Ref.: CONCORRÊNCIA INEA Nº 01/2020

Prestação de “RECUPERAÇÃO AMBIENTAL DOS MANGUEZAIS DA LAGOA DO CAMORIM DO SISTEMA LAGUNAR DE JACAREPAGUA”.

Ass: Pedido de Esclarecimentos

Figura 6: Croqui de fixação das telas aquáticas

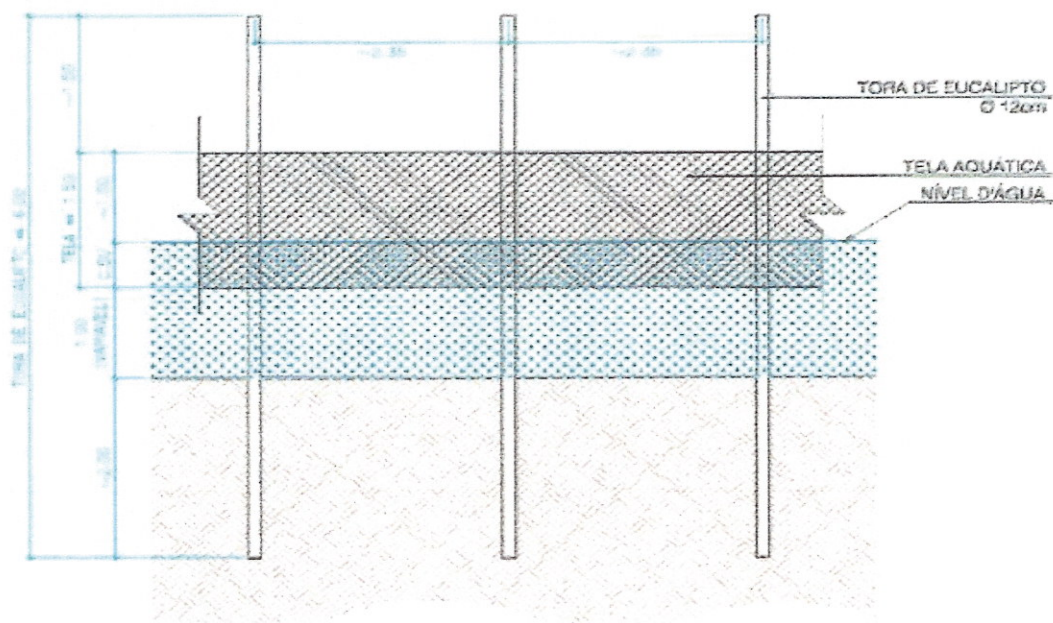
- 3.4. No edital 01/2020, foi previsto para cravação de mourões de eucalipto com 6m de comprimento por 12cm de diâmetro, penetrando 2m em solo e transpondo 1,50m de lâmina d'água, conforme Croqui de ficção de telas aquáticas – Figura 06, apenas utilizando mão de obra de servente com apoio de pequenos barcos, a penetração das estacas no processo manual será possível nas camadas mais mole do solo, caso atinja material mais resistente não irá penetrar, ficando as toras flutuando em solo mole característico dos manguezais. Podemos entender que a CONTRATADA não será responsável caso haja afundamento e/ou deslocamento e/ou tombamento da estrutura de Eucalipto, que ficará apoiada em solo mole, conforme projeto do INEA. Está correto este entendimento?

- 3.5. Podemos entendemos que, havendo necessidade de utilização de equipamentos para cravação dos mourões de eucaliptos em 2,00m de solo e transpondo 1,50m de lâmina d' água, conforme Croqui de fixação das telas aquáticas – Figura 6 do Termo de Referência, o órgão fará previamente a inserção na Planilha Orçamentária dos equipamentos no quantitativo suficiente para execução dos serviços, já que o órgão previu apenas a mão de obra de servente e pequenos barcos de apoio. Está correto este entendimento?
- 3.6. Qual o calado para navegação na Lagoa do Camorim?

Figura 6: Croqui de fixação das telas aquáticas

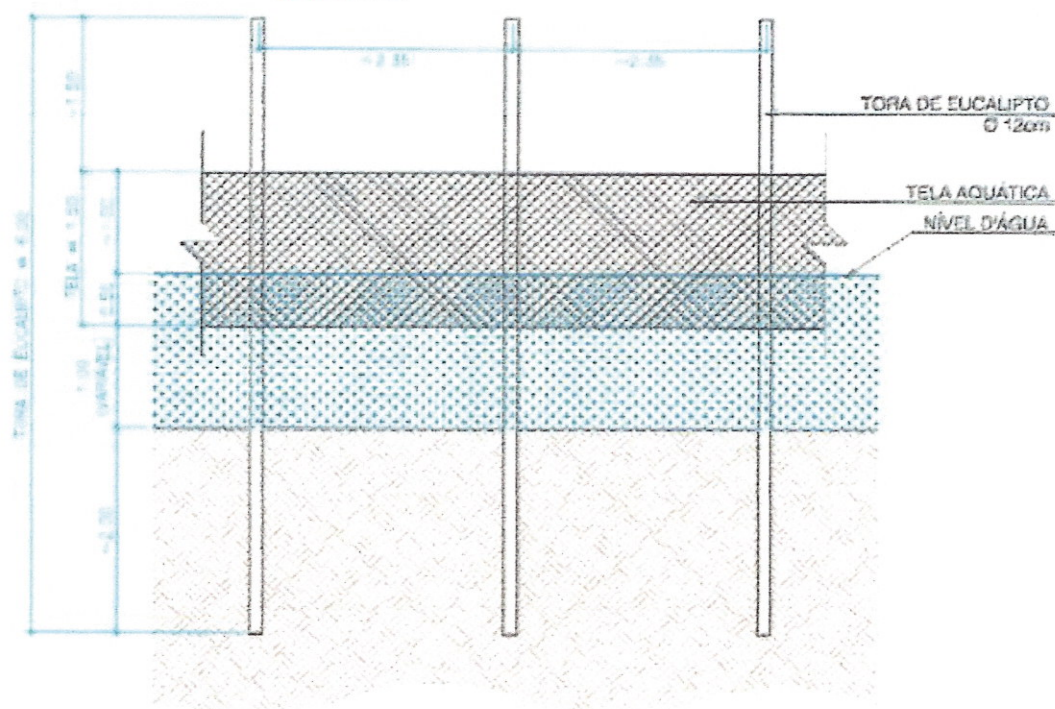
Para atingir a máxima eficiência do projeto, o sistema de proteção dos manguezais deverá ser fixado nivelado ao longo dos 4.383m da Lagoa do Camorim, levando em consideração o nível d'água, conforme Figura 6 – Croqui de Fixação das telas aquáticas.

- 4.1. Caso necessário de realizar levantamento Topográfico, Aerofotogrametria e Topobatimetria, órgão será responsável, já que não consta os itens na planilha orçamentária. Está correto este entendimento? Caso negativo, entende-se que esses serviços serão inseridos na planilha orçamentária previamente à sua execução.
